# 日立半導体技術情報

製品区分	SRAM	発行番号	TN - M62 - 112A	Rev 1.0
題目	ご使用上の注意事項		分類	① 仕様変更 ② ドキュメント訂正追加等 ③ 使用上の注意事項 ④ ラインの追加
適用製品	4M高速SRAM Cマスク全般	対象ロット等	関連資料	有効期限
		全ロット	日立ICメモリデータシート ADJ-203-563B/564B/565B/566B 567C/568C/569C/629A 642A/655A/656A	永久

図1. Write Verify タイミング

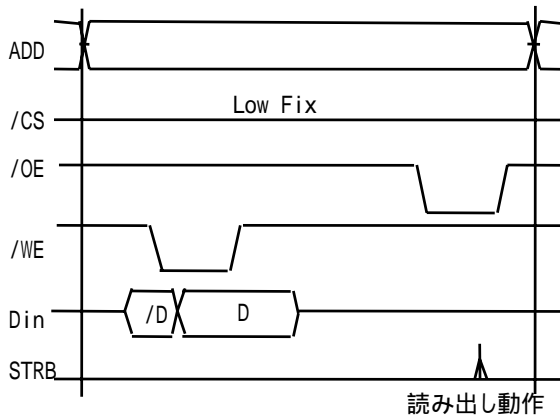
4M高速SRAM Cマスク品にてWrite Verify (図1、\*1参照)時にデータは正しく書き込まれますが、ノイズ等の影響を受け、誤データを読み出す可能性があります。再度読み出しを行って頂ければ問題はありません。下記を御参照の上、ご対応を御願ひ申し上げます。

(1) 同一サイクル内でWriteを行った後Verify Read動作を行うことを回避願ひします。  
 書き込みデータのVerifyを行う場合は、一端アドレス入力または/CSを切り換えた後に行うようにしてください。

図2. Din入力波形

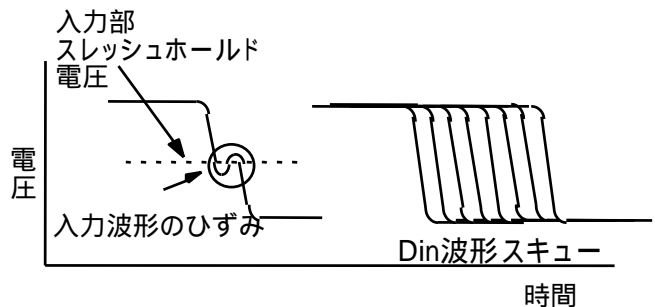
(2) Din入力波形ひずみおよびスキュー(図2)による影響を受けないようご使用を御願ひ致します。  
 Din 入力データを確定させた後、/WEのLow遷移(書き込み)を行ってください(図3参照)。
